**Volvo 850 / C70 I / S70 / V70****Tuotenumero 3151 269 332**

Kuva 1: Irrotinlaakeri

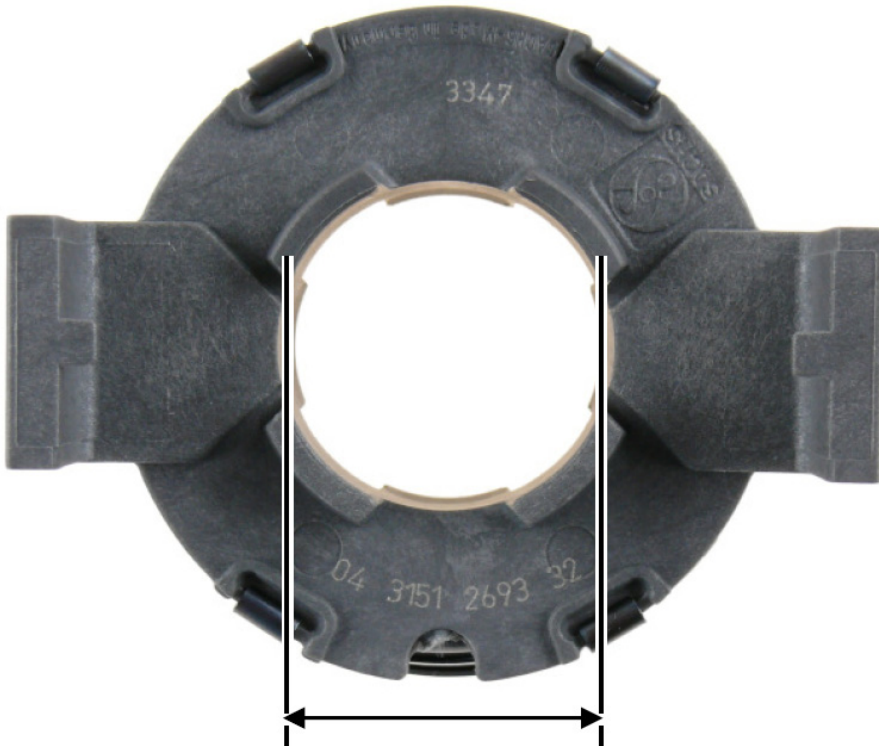
Ohjainputken profiili on kartiomainen. Halkaisija on ohjainputken moottorinpuoleisessa päässä suurimmillaan. Irrotinlaakerin sisähalkaisija on 0,2 mm pienempi kuin edellisessä versiossa (tuotenumero 3151 216 031).

- ➔ Pienempi välys irrotinlaakerin ja ohjainputken välillä.
- ➔ Tärinästä aiheutuvat äänet minimoitu.

Asennuksessa saattaa käydä niin, että irrotinlaakeri liukuu raskasliikkeisesti ohjainputkella. Irrotinlaakerin käyntialueella tämä ei vaikuta negatiivisesti.
